**Avis
sur la prise d'eau sur la Colagne pour l'AEP (Lozère)**

N°Saisine : 2023-012089

N°MRAe : 2023APO115

Avis émis le 25 septembre 2023

Figure n°1: contexte hydrographique et situation des ouvrages

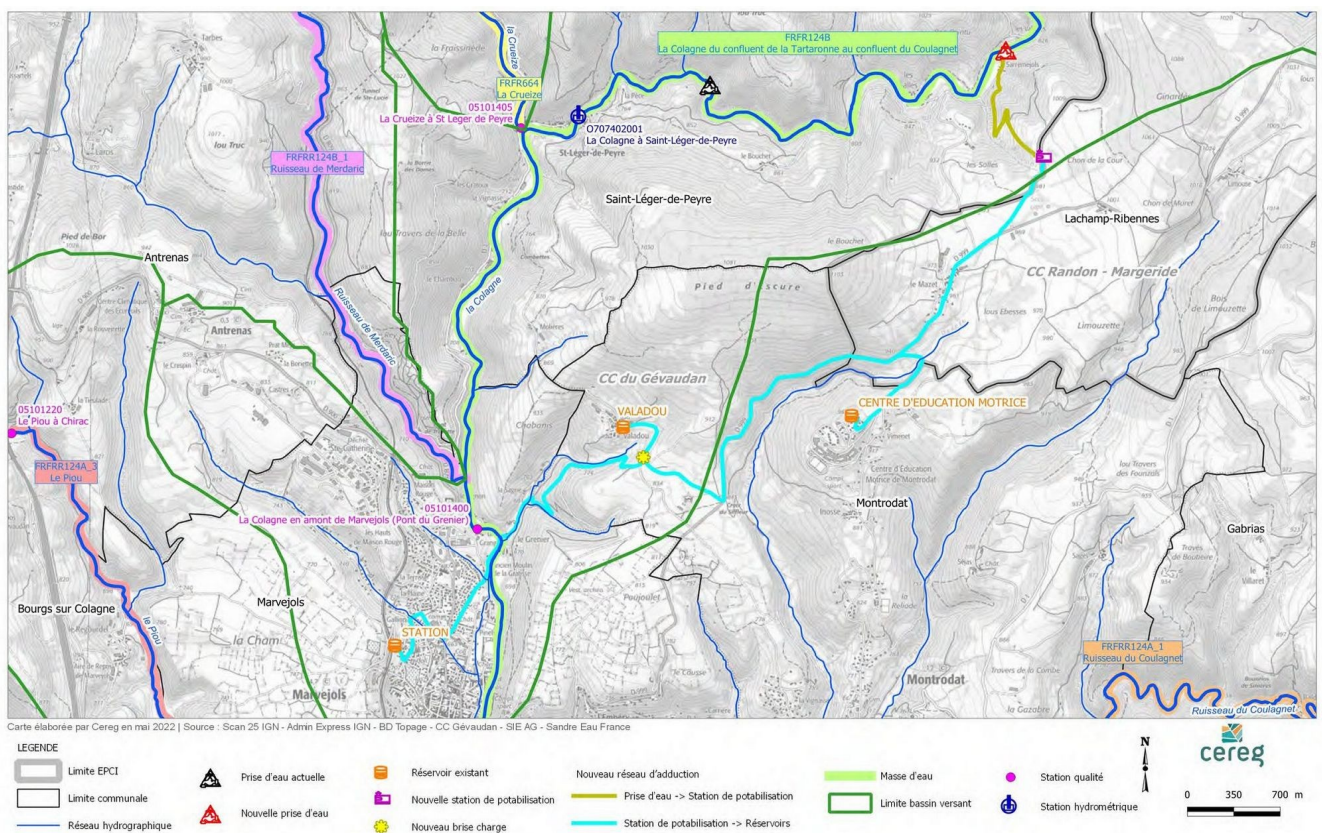
La MRAe relève que les six réservoirs de la station de potabilisation actuelle d'une capacité de 3 875 m³ seront conservés, sans qu'en soit expliquée la raison, et que le descriptif de la nouvelle station fait état d'un volume de stockage de seulement 300 m³ (un seul réservoir de tête). Elle s'interroge sur cette capacité de stockage très réduite alors que la nouvelle installation est destinée à alimenter un plus grand nombre d'UDI avec un prélèvement et un débit de prélèvement plus importants.

Elle observe par ailleurs que le devenir des équipements actuels (comme la conduite d'adduction de 6,9 km entre la prise d'eau actuelle et la station de traitement, les bassins de la station de potabilisation) n'est pas précisé.

Figure n°4: histogramme des débits moyens, actuels et à 2070

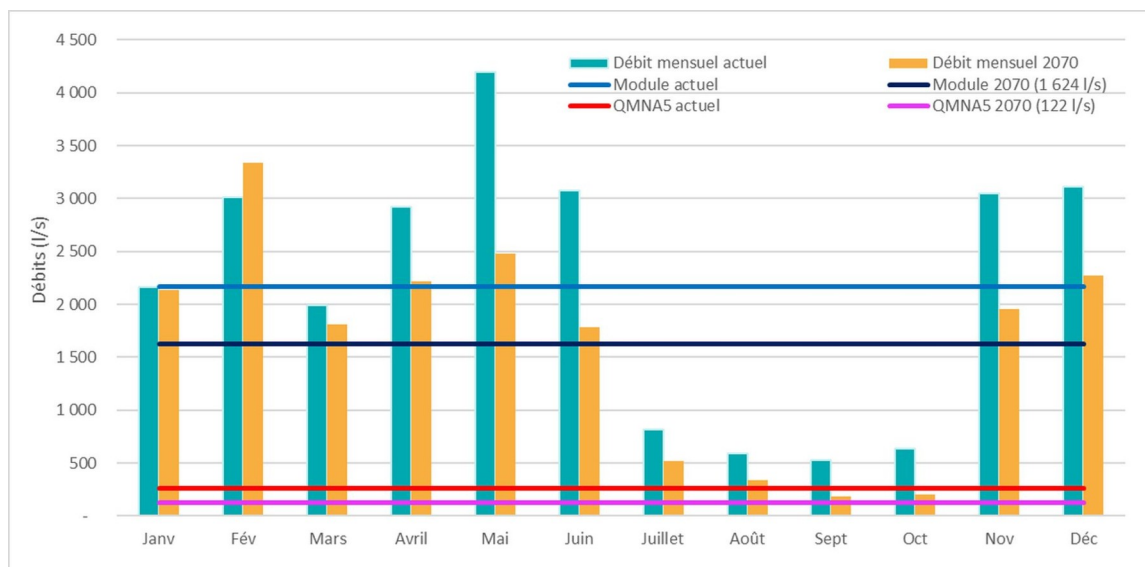
Cet histogramme montre enfin que la période sèche concerne actuellement les mois de juillet à octobre, le mois d'août apparaissant déficitaire au même titre que les mois de septembre et octobre contrairement à ce que stipule l'étude (saison sèche particulièrement marquée en septembre et octobre, hors période de consommation de pointe estivale, juillet et août), et que la diminution de la ressource sera en moyenne de 25 % à l'horizon 2070. Or il est prévu d'augmenter les prélèvements de +33 %.

- de développer et présenter un programme d'économies de la ressource conformément aux dispositions du SDAGE Adour Garonne 2022-2027 et répondant aux objectifs du plan eau national, notamment en matière d'économies (objectif de -10 % d'eau prélevée d'ici à 2030),
- de justifier l'augmentation des débits prélevés prévue à hauteur de + 33 %, et de la revoir au regard de la situation déficitaire à l'étiage déjà extrêmement sévère sur la Colagne (cf. année 2022), et à l'aune des améliorations attendues de la mise en place effective de mesures d'économies et de préservation de la ressource,
- de porter une réflexion sur les usages et le partage de l'eau.

Figure n°4: localisation des obstacles à la circulation piscicole entre les seuils de St-Léger-de-Peyres et des Valettes

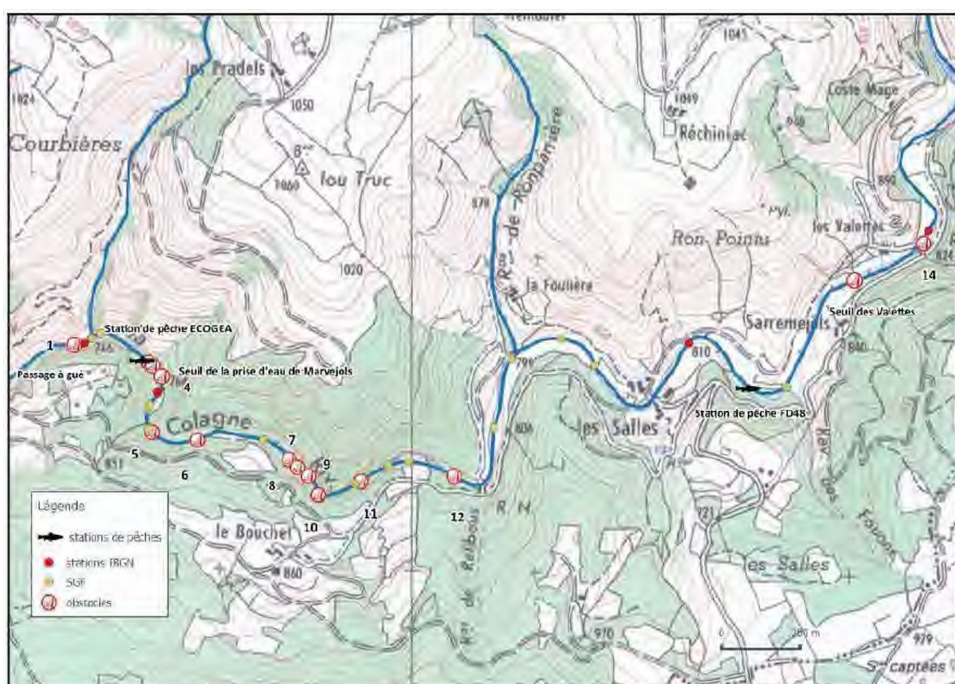
Concernant le seuil actuel des Valettes, elle estime que l'affirmation selon laquelle un arasement total de ce seuil n'apporterait aucun gain hydrobiologique en termes de brassage des populations ichtyologiques du fait de la présence de nombreux seuils infranchissables en amont et en aval n'est pas démontrée.

Il en va de même pour le passage à gué bétonné situé en aval du seuil de la prise d'eau actuelle pour lequel l'étude estime que sa suppression n'apporterait aucun gain compte tenu de la présence d'une cascade naturelle de plus d'un mètre en aval. Or cet ouvrage génère un problème de continuité écologique.

La MRAe recommande de compléter l'étude par une analyse justifiée des gains ou absence de gains environnementaux potentiels de la suppression totale de l'obstacle artificiel que constitue le passage à gué.
